Enmienda No. 3

ACS-PROSASUR1/LPN/27-2018

Adquisición de insumos para 84 Kits de Cosechas de agua lluvia con bolsa de geomembrana para beneficiarios de áreas de influencia del PROSASUR Clúster 1

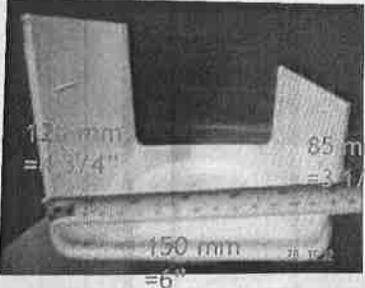
3. Modificar en la Sección III. Especificaciones Técnicas, Lote # 2: 2.1. Conducción y Recolección Agua Lluvia; Ítem 2.1.1., la cual a partir de la presente Enmienda:

DONDE SE LEÍA:

2.1.1	Canal PVC alto caudal L: 6MTS, Ancho: 6" o 150 mm y Altura de 4 ¾ o 120 mm y 3 1/3 o 85 mm, respectivamente.	Unidad	3	252
-------	--	--------	---	-----

DEBERÁ LEERSE:

2.1.1	<p>Canal PVC alto caudal L: 6 <i>metros lineales</i>, Ancho: 6" o 150 mm y Altura de 4 ¾ o 120 mm y 3 1/3 o 85 mm, respectivamente.</p> <p><i>Ver ilustración.</i></p> <div data-bbox="553 338 1024 716" style="text-align: center;"> <p>• Dimensiones</p>  </div>	Unidad	3	252
-------	---	--------	---	-----
